<b>1- RF CASAN Nº:</b> 187/2023	<b>2 – Data da Fiscalização:</b> 10/07/2023	<b>3 – Concessionária Fiscalizada:</b> CAJ
<b>4 – Endereço da Fiscalização:</b> Rdv Amaral Peixoto, S/Nº	<b>5 – Bairro(s):</b> Pontinha	<b>6 - Município:</b> Araruama/RJ
<b>7 – Objetivo da Fiscalização:</b> Descrever e detalhar as condições operacionais da Estação Elevatória de Esgoto, a cargo da Concessionária Águas de Juturnaíba. A ação de fiscalização direta foi realizada por fiscais credenciados, visando determinar o grau de conformidade do sistema auditado.		
<b>8 – Representantes designados pela Concessionária:</b> Jean Marins monteiro – Técnico de Processos 2 Ozéias Eduardo F. Silva – Operador 1		
<b>9 – Descrição do(s) fato(s) relevante(s) encontrado(s) na fiscalização:</b> Conforme Relatório e documentação fotográfica em anexo.		
<b>10 – Norma(s) Aplicável(eis):</b> ABNT NBR 5410 – Instalações elétricas de baixa tensão. ABNT NBR 12214 - Projeto de estação de bombeamento ou de estação elevatória de água. Portaria GM/MS nº 888/21 – Procedimentos de controle e de vigilância da qualidade da água para consumo humano e seu padrão de potabilidade.

**15. DESCRIÇÃO DA EEE**

A Elevatória **Pirata** faz par

FOTO 4

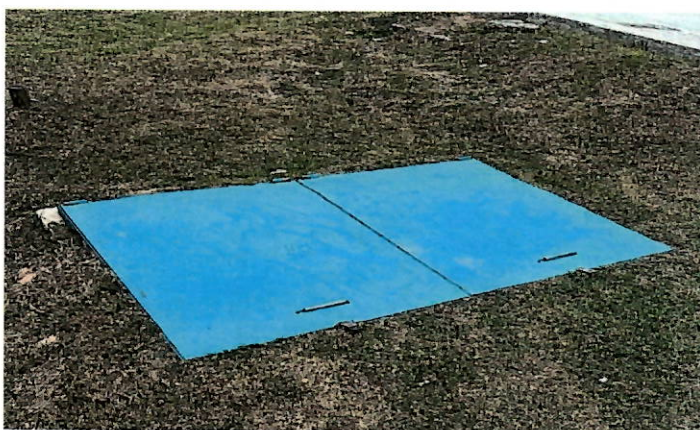
Não observado

Sistema de recalque

- Providenciar manutenção no local.
